Добавление 85 — Правила № 86 ООН

Пересмотр 3 — Поправка 4

Поправки серии 02 — Дата вступления в силу: 22 июня 2022 года

Единообразные предписания, касающиеся официального утверждения сельскохозяйственных или лесных транспортных средств в отношении установки устройств освещения и световой сигнализации

Рис. 1
Базовая стандартная зона

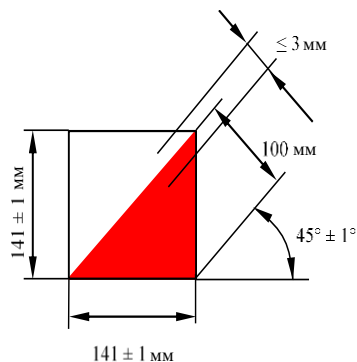
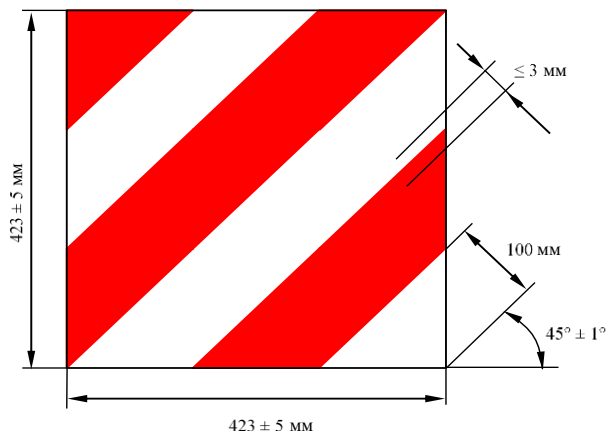
Пункт 1.1 изменить следующим образом:

- «1.1 Сигнальные таблички и сигнальные наклейки должны иметь следующие размеры:
